Concours pour l'établissement du projet d'un pont-rail sur le Rhône et l'Arve à Genève.

Extrait du rapport du Jury.

1^{er} rang, M. H. Nater, ingénieur, à Berne.

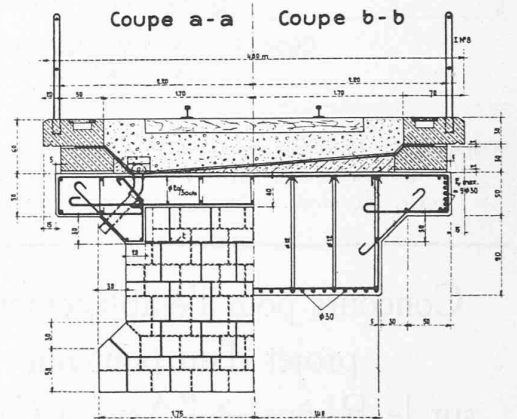
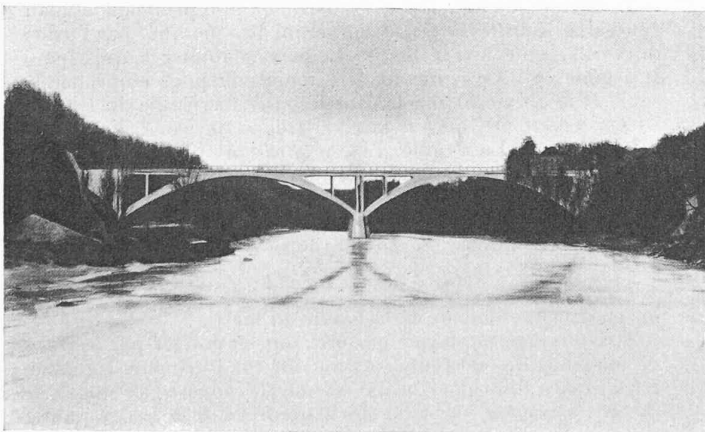
L'adaptation de l'ouvrage projeté à la disposition des lieux est très satisfaisante, tant en ce qui concerne le régime des fleuves qu'en ce qui a trait à l'aménagement éventuel d'un canal navigable sur la rive droite du Rhône.

Les fondations sont bien adaptées à la résistance des couches géologiques.

La superstructure est constituée par deux voûtes massives en blocs de béton, à trois articulations, surmontées par un tablier massif en béton armé.

Le Jury apprécie la recherche d'une voûte non armée. L'articulation à la clef, peu désirable pour un pont-rail, est justifiée ici vu le caractère de la voûte.

La proposition de faire la construction pour une voie en première période est méritoire, quoique l'on se trouve à la limite de ce qui est acceptable au point de vue de la stabilité transversale.

Le cintre est bien conçu, de même que le programme. Le projet est correctement étudié dans l'ensemble et dans le détail.

Le coût paraît élevé. La division en deux arches de valeur égale, avec pile entre l'Arve et le Rhône, est heureuse. Vu les matériaux employés, ce projet conduit à une solution esthétique remarquable.

2^e rang, Société de constructions métalliques de Zurich, Zurich. — MM. Kellermüller et Hoffmann, architectes, Zurich.
 Collaborateur : Hans Blattner, ingénieur-conseil, Zurich.

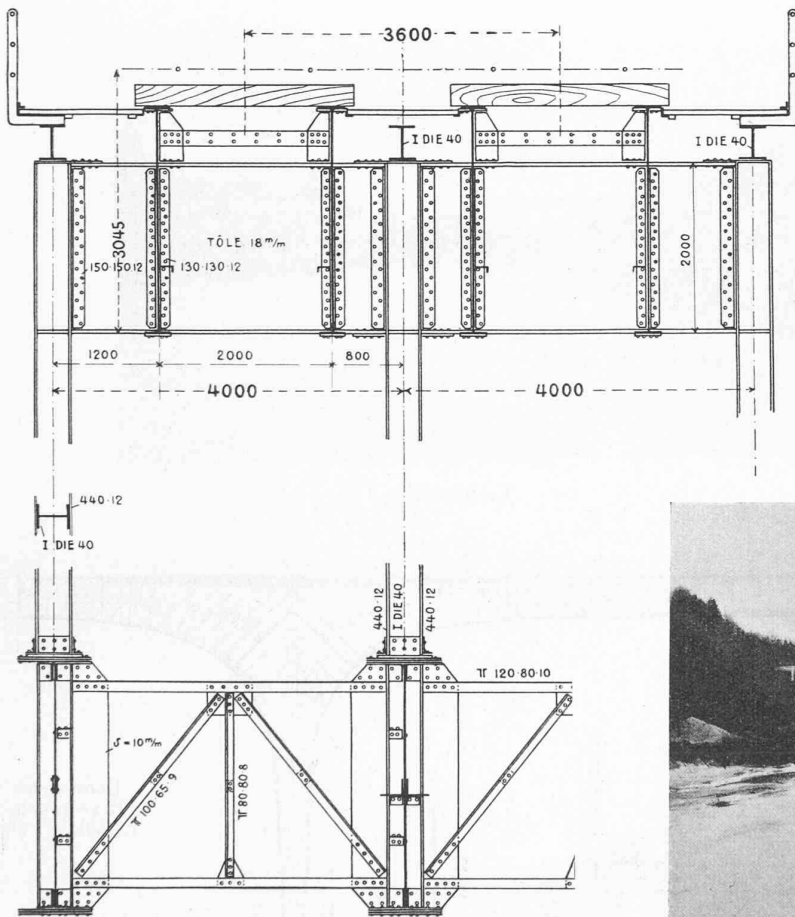
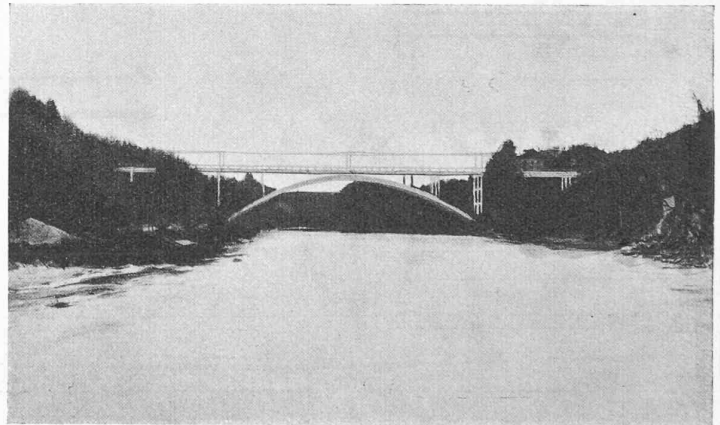
Au point de vue du régime fluvial, la culée gauche fait dans l'Arve une saillie quelque peu gênante.

La superstructure est judicieusement conçue en vue de l'exécution successive des deux voies.

Les calculs sont très approfondis.

L'ensemble et les détails répondent bien aux conditions exigées pour un pont-rail à tablier non ballasté, notamment aussi au point de vue de l'entretien.

Le poids de l'ouvrage est avantageux.

La palée séparant le chemin de halage du canal de navigation devrait être déplacée.

Dans le paysage, ce projet représente une belle solution esthétique. La finesse des différents éléments est remarquable.

3^e rang, Bureau Maillart; L. Meisser, ingénieur, successeur.
Collaborateurs : E. Abersohn, ingénieur ; J. Ellenberger, architecte, à Genève.

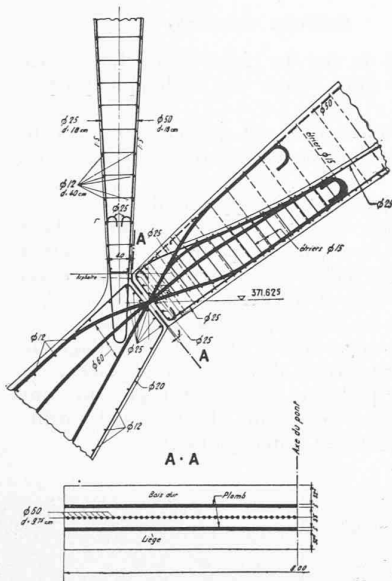
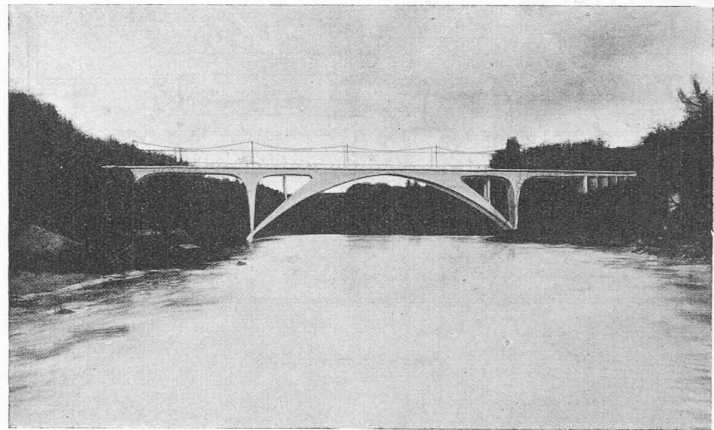
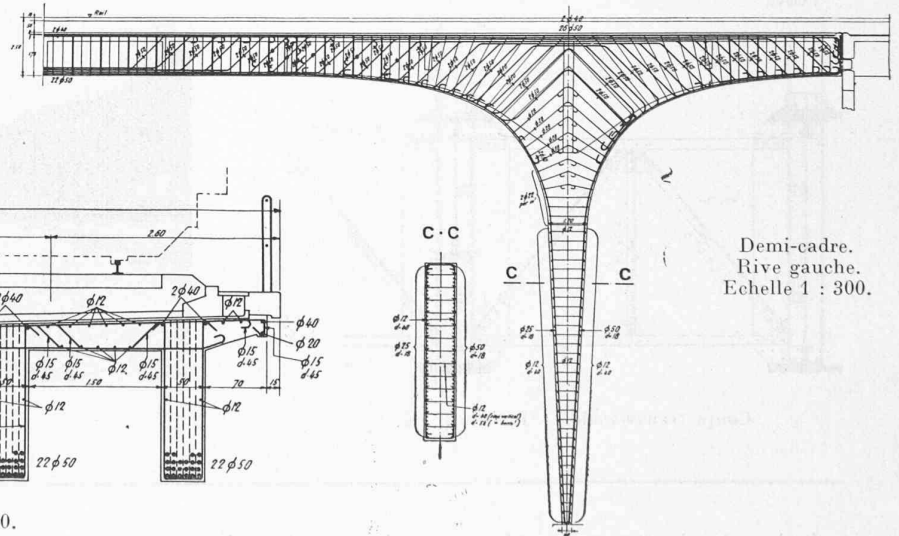
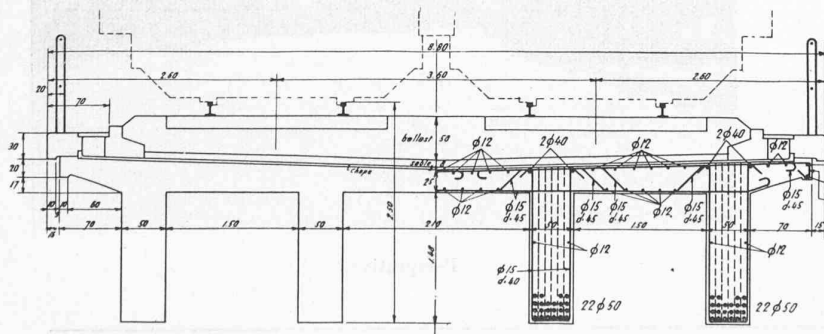
Le régime fluvial est satisfaisant. La culée droite descend trop profondément et se trouve dans le voisinage des couches peu résistantes interglaciaires. Pour la culée gauche, l'auteur a jugé nécessaire de la contrebuter au moyen d'une dalle de 80 cm d'épaisseur formant radier du canal, dalle dont l'efficacité est discutable, vu la grande largeur de ce dernier.

La superstructure est grêle pour un pont-rail, quoique les calculs soient satisfaisants.

Plusieurs détails constructifs seraient à revoir, en particulier la palée intermédiaire sur l'arc et le système de verrouillage un peu artificiel. Les rotules, peu indiquées pour un pont-rail de ce genre, sont malaisées à protéger et peu dégagées des hautes eaux. Il est à prévoir que le coût indiqué au devis subirait une augmentation en cas d'exécution.

L'architecture de l'ouvrage exprime d'une manière remarquable les fonctions statiques d'un arc avec cadres en béton armé et s'harmonise dans le site. La suppression de la petite palée intermédiaire serait une amélioration.

4^e rang, M. Robert-A. Naef, ingénieur, Zurich. — Architectes : MM. A.-M. Steiner et C.-D. Furrer, à Zurich.

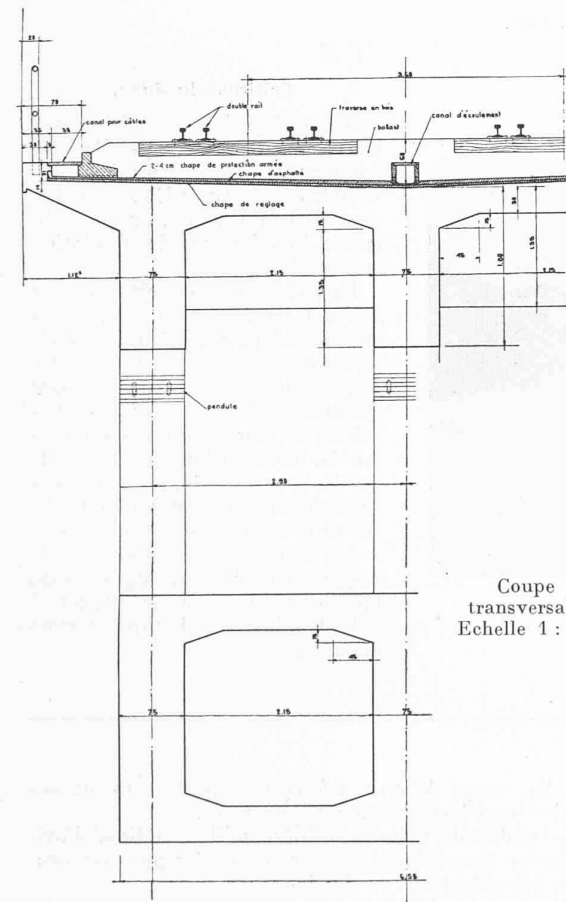
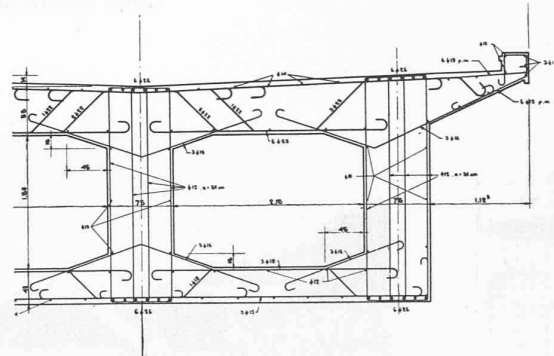
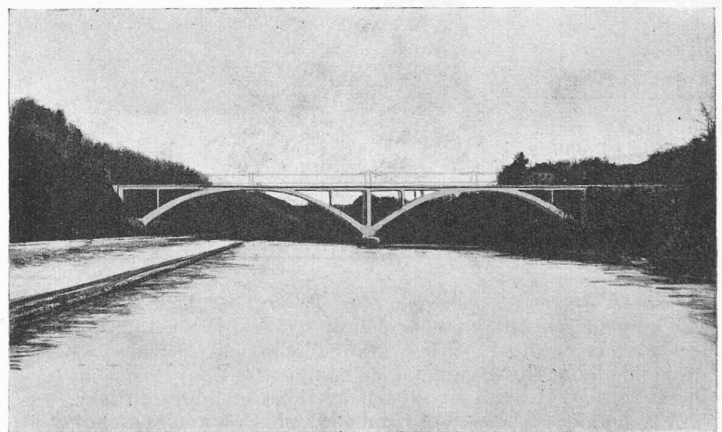
Bonne disposition générale en ce qui concerne les relations avec les cours d'eau. Les fondations sont satisfaisantes.

Les voûtes évidées sont justifiées vu leur grande portée et leur surbaissement prononcé. Le décintrement par vérins est judicieux. L'échafaudage a trop d'encombrement.

Pour l'exécution, il faudrait tenir compte de la continuité des arcs. Le projet serait relativement coûteux. Bonne disposition générale au point de vue esthétique. Quoique un peu lourd, cet ouvrage est bien proportionné dans les détails.

5^e rang, M. A. Wickart, ingénieur, Zurich. M. le D^r R. Rohn, architecte, Zurich.
Collaborateurs : MM. Dumarest et Eckert, Genève ; H. Hatt-Haller A. G., Zurich.

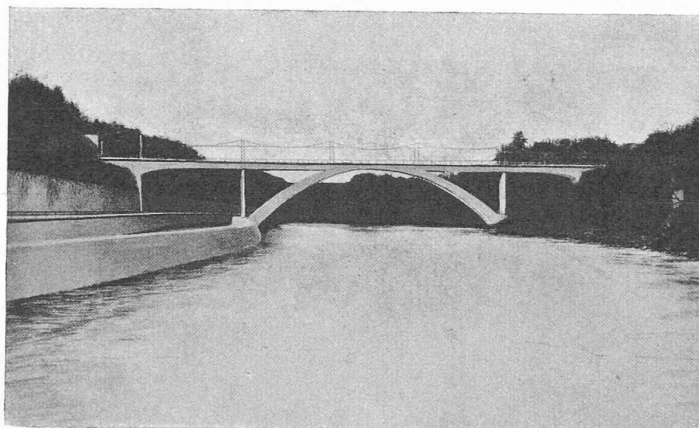
Bonne disposition générale quant au régime fluvial ; cependant les naissances des arcs sont à un niveau trop bas. La culée sur la rive gauche de l'Arve est un peu saillante. Les formes de fondation sont mal étudiées.

La superstructure est d'aspect léger. L'encastrement des poutres latérales dans les piédroits extrêmes est avantageuse, mais cette disposition exige une trop grande quantité de fers d'armature. Les calculs statiques sont bien présentés. L'exécution de l'arc telle qu'elle est proposée, en deux moitiés, n'est pas recommandable. Le cintre est rationnellement conçu.

Le devis est bien établi, mais il serait sensiblement augmenté du fait des nombreuses armatures.

Belle solution esthétique, remarquable par sa simplicité.

6^e rang,
MM. E. Schmidt, ingénieur, à Bâle
et R. Pfister, architecte, à Zurich.

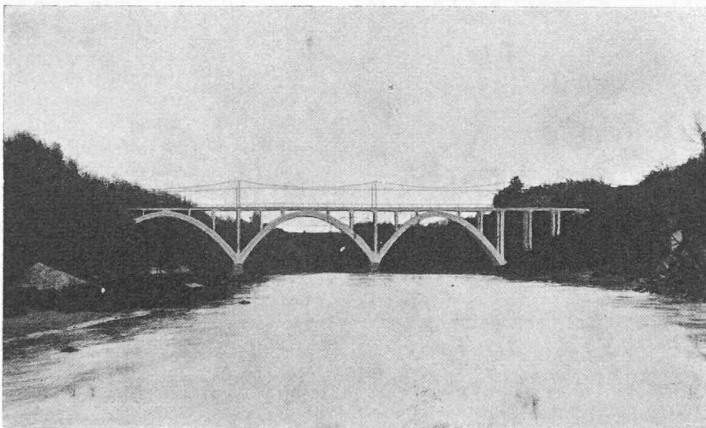
La disposition des piles et culées au point de vue du régime des eaux est satisfaisante.

Les fondations sont correctes.

L'arc est évidé, mais son caractère polygonal est masqué par un bandeau à courbure constante. Les palées intermédiaires sont bien distribuées et la dalle sous voies assure, par sa forte épaisseur, une excellente répartition des charges.

L'évidement d'un arc d'aussi faible portée ne se recommande pas. L'auteur en a aussi le sentiment et propose une voûte pleine pour l'exécution ; le Jury est du même avis et cela d'autant plus que la forme de la voûte en serait améliorée.

Le coût devisé est acceptable mais serait augmenté par suite de l'évidement de l'arc.

La forme parabolique des voûtes n'est pas très heureuse et l'ensemble de l'ouvrage manque de finesse dans les détails.

7^e rang, M. A. Sarrasin, à Lausanne.

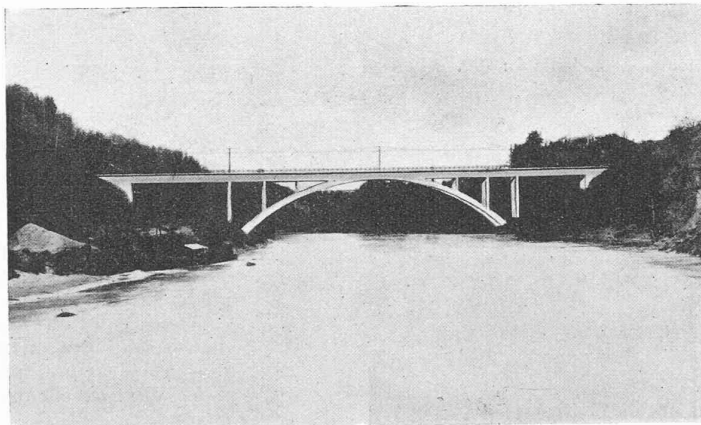
La disposition générale au point de vue du régime fluvial est acceptable ; cependant les naissances des arcs sont trop basses, car elles peuvent être immergées. Les fondations sont insuffisantes, spécialement sur la rive gauche ; elles expliquent la modestie du devis.

Le système de superstructure est acceptable, de même que l'évidement de la voûte, vu sa grande portée.

L'auteur présente un calcul statique volumineux, mais peu clair et incomplet. Dans la voûte, certains efforts de traction sont exagérés. Le cintre est bien conçu.

L'immersion partielle des arcs dans les hautes eaux est regrettable au point de vue esthétique ; l'aspect général de l'ouvrage est satisfaisant.

8^e rang,
M. H. Nabold, ingénieur,
Zurich.

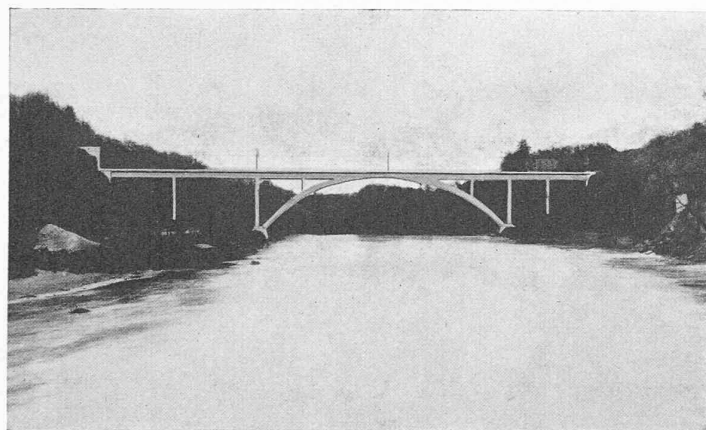
L'emplacement des culées de l'arc est bien choisi au point de vue fluvial. L'assise des fondations de la voûte pourrait être améliorée, notamment celle de la culée gauche. Bonne superstructure ; cependant la palée qui sépare le canal du chemin de halage devrait être déplacée.

L'exécution de l'arc en deux moitiés n'est pas recommandable au point de vue de la stabilité transversale. Le montant du devis serait certainement dépassé à cause des difficultés d'exécution.

Le calcul statique est incomplet, il y manque les influences de la température et du retrait.

La forme très élégante de l'arche ainsi que la bonne proportion des détails s'harmonisent très bien dans le site.
